『新規制基準適合性審査の進捗状況について』

～「津波防護方針に関する評価要求事項」と「建屋がないとした場合の安全性評価」等に関する審査会合（7月29日開催）について～

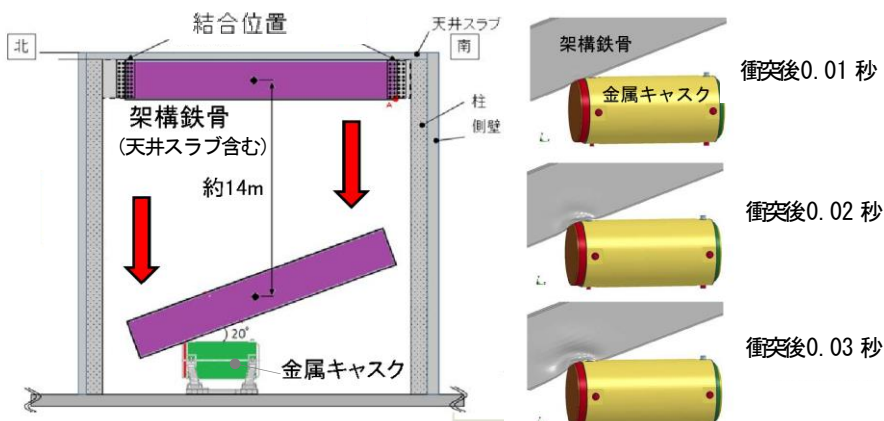
(2) 建屋（受入区域）が損傷した場合に、金属キャスクに及ぼす影響が最も大きな「架構鉄骨に天井スラブが付随したもの（約183t）が金属キャスク上に落下・衝突した場合の影響評価」

- ・ 架構鉄骨が金属キャスクに衝突して蓋部に衝突荷重を与える。（左下図・中央図）
- ・ しかし、一次蓋に変形は見られず、一次蓋の締め付けボルトのボルト応力は、判定基準を満足する。（右下表）

- (1) 津波に対する建屋評価に追加説明を加えるとともに、建屋損傷時の金属キャスクの動的解析には、解析手法の妥当性説明や金属キャスクが縦姿勢の場合の評価等を実施することとなった。
- (2) 貯蔵建屋がないとした場合の評価については、現在の検討を充実させるとともに、今後、位置付けについて審査会合で議論していくこととなった。

○上記のこと等から、一次蓋の閉じ込め性は維持される。

評価条件の比較(一般的な遮蔽評価及び現実的な評価)

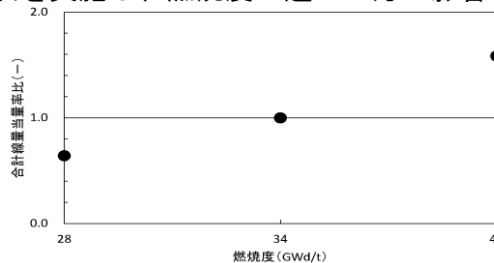
- 一般的な保守的評価条件ではなく、現実的評価条件(下表)を用いることで、保守的な評価条件の場合に比べて、1/10程度に評価値を低減できる見込み。
- 上記に加えて、追加の遮蔽の設置を想定することにより、敷地境界の実効線量を年間1mSv以下とすることが可能と考えられる。

燃焼度の違いによる線量当量率比

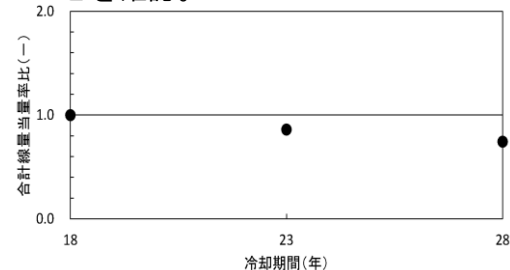
- 使用済燃料の燃焼度及び冷却期間の違いによる金属キャスクの線量当量率への影響についての概略評価を実施し、燃焼度の違いの方が影響が大きいことを確認。
